OGGETTO Presentazione osservazione.

Progetto: A52 Tangenziale nord di Milano - potenziamento interconnessione A4- A52 ramo di svincolo tra A4 dir. Torino e A52 dir. Rho e svincolo Monza S.Alessandro - opera connessa olimpiadi 2026

Procedura: Valutazione Impatto Ambientale

Codice Procedura: 11347

Fig.1. Quadro riassuntivo dello stato attuale della rete ciclabile nell'area interessata dall'intervento

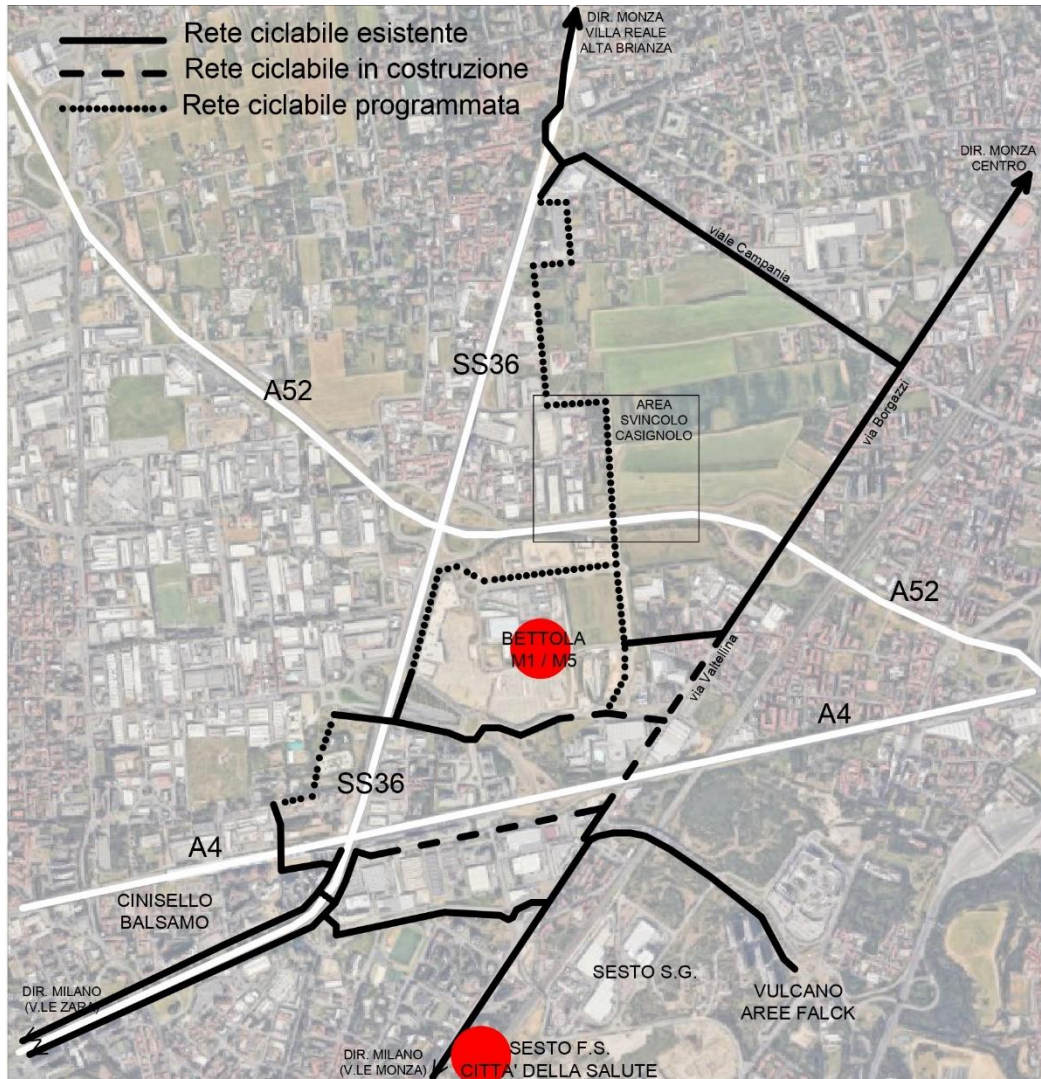
- la nuova versione del progetto stralcia la pista ciclabile compresa inizialmente prevista nell'assoggettabilità a VIA tra via Thomas Edison e viale Campania;

- i PGT dei comuni di Monza e Cinisello Balsamo prevedono una rete ciclabile che coinvolge la via Thomas Edison in collegamento alle ciclabili del nodo di Bettola e che queste rivestono un ruolo di interesse per la mobilità ciclopedonale di area vasta collegandosi e integrando i progetti in essere da parte della Città metropolitana di Milano e della Provincia di Monza e Brianza;

- il progetto presentato lascia intendere che le rampe dello svincolo di immissione da via Edison alla A52 verranno chiuse al transito dei veicoli, senza però prevedere opere di modifica della situazione esistente (se non adeguamenti in segnaletica sull'autostrada);

- la via Thomas Edison rappresenta un corridoio cruciale nella permeabilità ciclopedonale dell'area e può potenzialmente permettere la continuità dei collegamenti sicuri tra la provincia di Monza e Brianza e la Città metropolitana di Milano, permettendo inoltre il futuro accesso al nodo di Bettola (metropolitane M1 e M5 e aree commerciali e di servizi).
